会計検査の指摘事例とその解説(70)

1. はじめに

今回は、地すべり関係工事の設計不適切と地盤改良工の施工不良について紹介します。

図-1 押え盛土工概念図

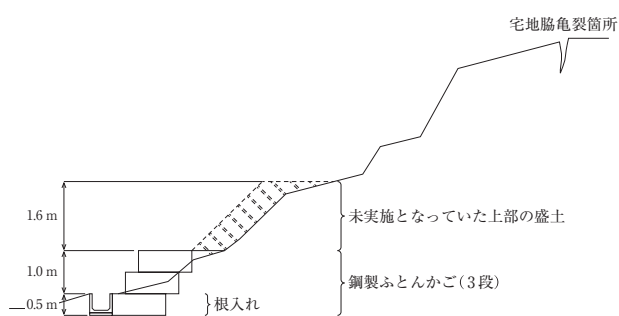
同県は、押え盛土工（延長22.0m、高さ2.6m）の設計を「土地改良事業計画設計基準計画「農地地すべり防止対策」基準書」（農林水産省農村振興局監修）等に基づき行っており、本件地すべり防止対策工事前の亀裂箇所斜面の安全率を1.00として、鋼製ふとんかご（長さ2.0m、幅1.0m、高さ0.5m）を3段（うち根入れ1段）設置し、その上部に良質な盛土材を用いて盛土（高さ1.6m。以下、「上部の盛土」という）等を行うこととすれば、近隣に家屋等の重要施設がある場合に必要とされる目標安全率1.20を確保できるとしていましたが、押え盛土工のうち、上部の盛土については、本件工事等で発生する残土を用いることとしていましたが、想定していた良質な盛土材を残土により確保することが困難となったことから、上部の盛土を行わないこととする設計変更を行い、これにより施工していました（図-1）。

しかし、同県は別途工事等による上部の盛土を行わないまま、本件地すべり防止対策工事を完了させていました。

そこで、改めて亀裂箇所斜面の安全率を確認したところ1.09となっていて、必要とされる目標安全率が確保されていませんでした。

したがって、本件地すべり防止対策工事の押え盛土工、明渠工等（工事費相当額計2,244,414円）は、押え盛土工の設計が適切でなかったため、崩壊危険箇所の安定化を図るという工事の目的を達しておらず、これらに係る国庫補助金相当額計1,122,207円が不当と指摘されました。

このような事態が生じていたのは、同県において、本件地すべり防止対策工事の重要性についての認識が欠けていたことなどによるとされています。

に引継ぎがなされなかったようです。そして、その年の年末に検査院が現地に入り、構造計算書と現地の出来形などが確認されて事態が発覚したのですが、現に住宅脇に亀裂が発生している地すべり現場への対策工を忘れるといった安全に対する認識について、強く注意を喚起したようです。手直し工事は、もちろん盛土工を実施して必要な安全率を確保しました。

図-2 地盤改良工及びカルバート工の縦断方向の概念図

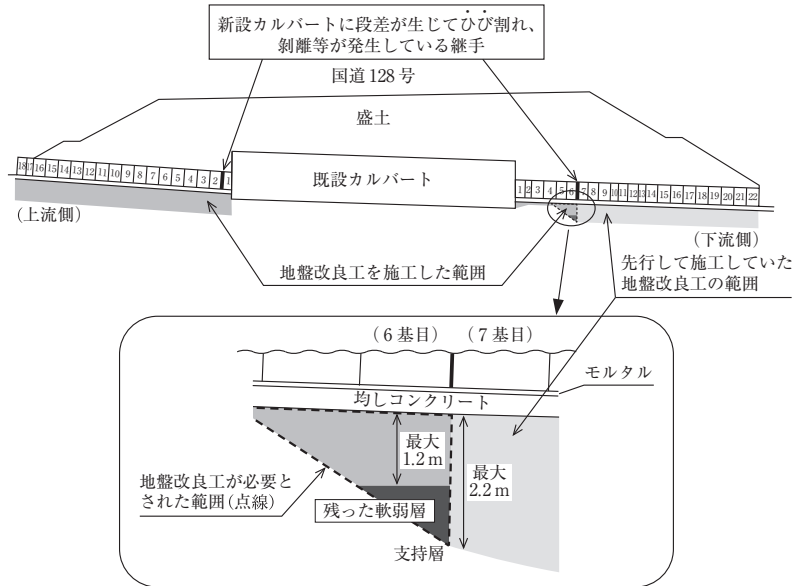
1) 地盤改良工については、新設カルバートを設置する箇所の下において施工することとする。ただし、下流側は、平成25、26両年度に先行して施工していた箇所を除いて、既設カルバートから6基目までの新設カルバートを設置する箇所の下において施工することとする。そして、下流側の軟弱層の厚さは、6基目の新設カルバートの下にお

いて最大2.2mと推定されており、この軟弱層が地盤改良工を施工する範囲となる（図-2）。

しかし、現地の状況を確認したところ、地盤改良工については、既設カルバートの下流側に設置した6基目の新設カルバートの下において、最大2.2mの厚さで施工することとしていたのに、最大でも1.2mしか施工しておらず、支持層の上の軟弱層が残った状態となっていました（図-2）。また、カルバート工については、既設カルバートの上流側に設置した2基目の新設カルバートの下において、モルタルの厚さが不足しており、均しコンクリートの上にモルタルを均一に敷き詰めておらず、新設カルバートとモルタルが密着していませんでした（図-3）。このため、盛土、カルバートの荷重等のため、カルバートの不同沈下が発生して、既設カルバートの下流側に設置した6基目と7期目の新設カルバートの間及び上流側に設置した1基目と2基目の新設カルバートの間に、段差が10mmから20mm生じていて、カルバート内面の継手付近のコンクリートがひび割れていたり、剝離して鉄筋等が露出したりしていました。

したがって、上流側及び下流側各2基、計4基の新設カルバートに係るカルバート工等（工事費相当額計11,029,000円）は、施工が設計と相違して粗雑なものとなっていたため、カルバートとしての耐久性が著しく低い状態となっていて、工事の目的を達しておらず、これに係る交付金相当額計6,065,950円が不当と指摘されました。このような事態が生じていたのは、同県において、請負人が設計図書等についての理解が十分でなく、粗雑な施工を行って

本件の沈下したカルバートについての手直し工事は、軟弱層に向けて薬液を注入したり、充填剤を注入したりしてから剝離箇所の補修等を行う予定とのことでした。

図-3 上流側に設置した新設カルバート(2基目)基礎部分の横断方向の概念図

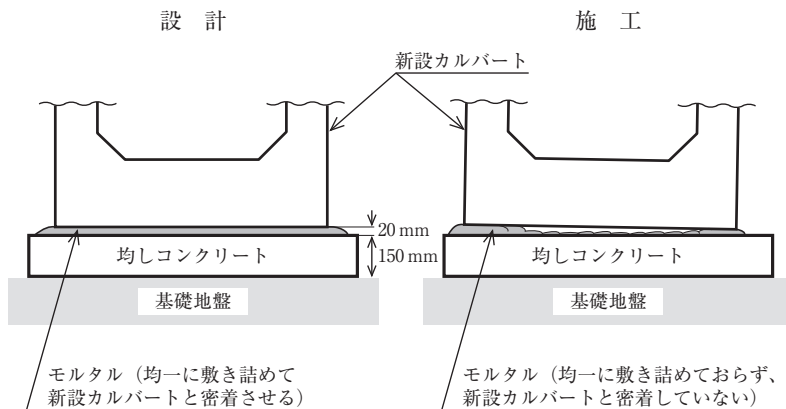
2) カルバート工については、地盤改良工により造成した基礎地盤の上に、均しコンクリートを厚さ150mmで打設して、その上にモルタルを厚さ20mmで均一に敷き詰めた後に新設カルバートを設置して、新設カルバートとモルタルとを密着させる（図-3）。
